**Soc. Cava Favalle S.r.l. Unipersonale**

***Integrazioni alla valutazione impatto acustico per rinnovo e  
ampliamento cava "Servez" - Trontano (VB)***

**Di seguito le risposte alle relative richieste di integrazioni del contributo tecnico di Arpa del 02/02/2023 che ha come oggetto "Art. 8 L.R. 40/98 - Verifica di Ottemperanza VIA -Cava Beola di Monte sita in località Croppola del Comune di Montecrestese. Ditta: LA BEOLA DI MONTE s.r.l. "**

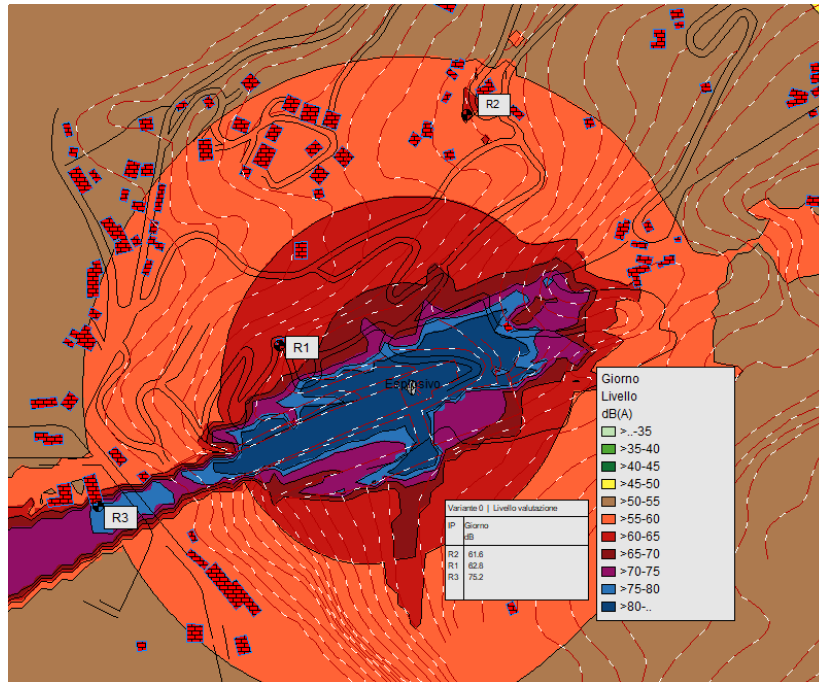
- ✓ *Si richiede inoltre di fornire anche la mappa di simulazione del rumore prodotto dall'esplosivo.*

Di seguito è riportata la mappa con la simulazione del rumore prodotto dall'esplosivo.

I risultati del ricevitore R1 riportati in mappa si discostano dalla tabella riportata a pagina 14 per un solo motivo: la scrivete ha inavvertitamente invertito due numeri. Invece di 62.8 dB ha riportato sui propri appunti il valore 68.2, approssimandolo poi a pagina 14 della valutazione previsionale a 68.5 dB.

Quindi i calcoli per il ricevitore R1 saranno i seguenti.

$$L_{ptot,R1} = 10 \log \frac{(14400 * 10^{\frac{50.5}{10}} + 15 * 10^{\frac{63.0}{10}} + 14395 * 10^{\frac{50.5}{10}})}{28800}$$

$$L_{ptot,R1} = 50.5 \text{ dB(A)}$$
